监理工程师通知单

工程名称：新沂市 35 万千瓦（一期 25 万千瓦）户用分布式光伏项目
编号：ZHJL-XY-TZD-AZ-034

内 容：关于监理方验收检查问题整改通知

图片 1

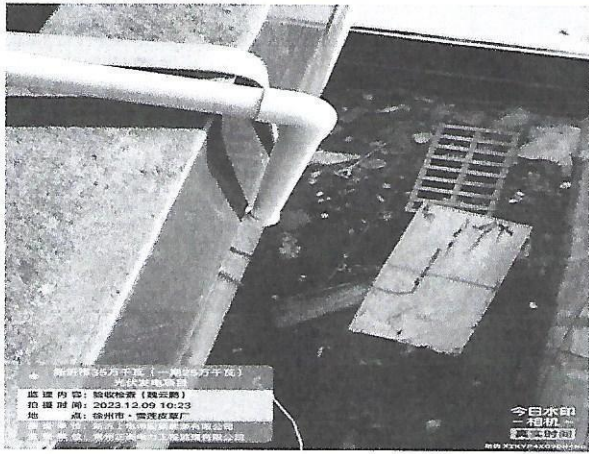
- 1、防雷接地点只有一个
- 2、压块生锈
- 3、地脚螺栓生锈
- 4、压块松动未安装固定
- 5、组串下墙线管未使用三通
- 6、逆变器下端线管未开孔
- 7、接地圆钢埋深深度不够
- 8、搭火电缆固定在支架上
- 9、支架生锈
- 10、支架上螺丝生锈
- 11、组件之间板缝过大，且填缝胶质量太差
- 12、扁铁下墙未固定牢固
